From: Jørn Eirik Espedal <JEe@blockberge.no>
Sent: 8. februar 2019 14:11
To: NVE; Windju Martin
Cc: nils@reimemaskin.no; merethe.aasvold@lyse.net; Ente, Andreas Florian
Subject: Klage på anleggskonsesjon for ny 132 kV kraftledning Gilja-Seldal
Attachments: Vedlegg, Kart.pdf

Fra: Lunde, Inge
Sendt: onsdag 8. august 2018 15.58
Til: mwi@nve.no
Kopi: nils@reimemaskin.no; Jørn Eirik Espedal ; merethe.aasvold@lyse.net
Emne: Høringsuttalelse Gilja-Seldal

Sort heltrukket strek viser omsøkte traseer og stiplede strek viser foreslått alternativ.

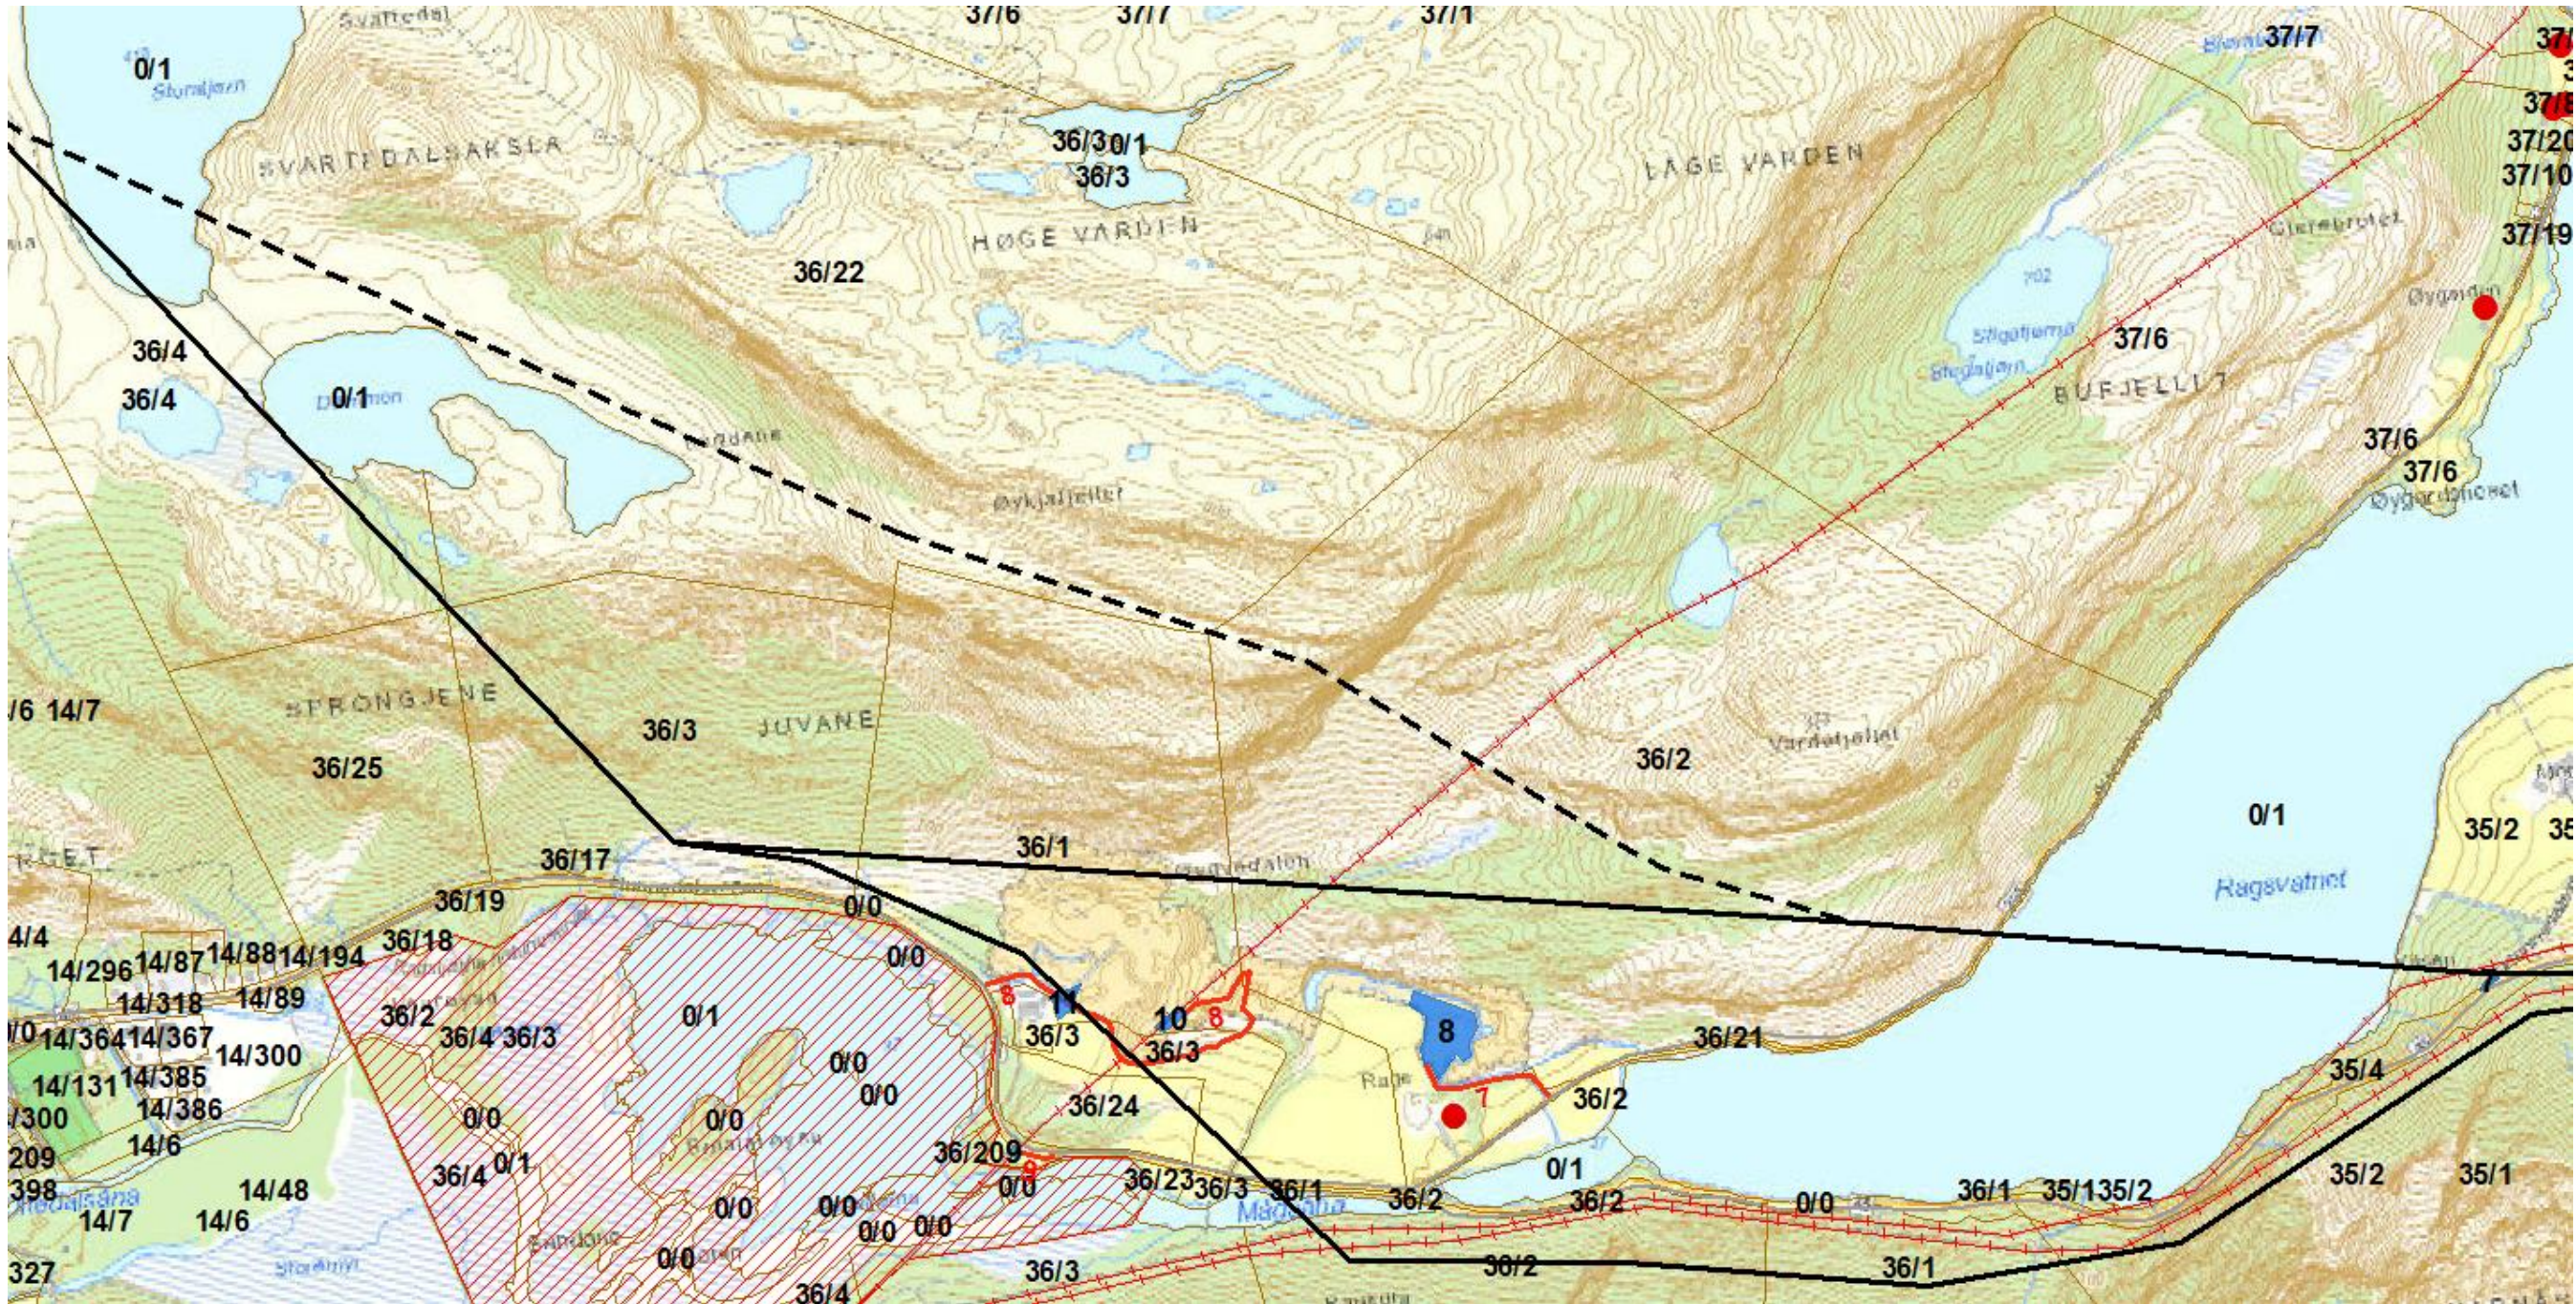
Hvis det nye foreslåtte trasealternativet ikke er aktuelt vil vi spille inn at vi heller ønsker trasealternativ 2-CE.

Begrunnelsen for det er at det vil gi mindre konflikt med masseuttak som er i drift, samt at noen av områdene som mastene skal stå på kan opparbeides før linjen blir bygget.

Nedenfor er det limt inn forslag til nytt trasealternativ:
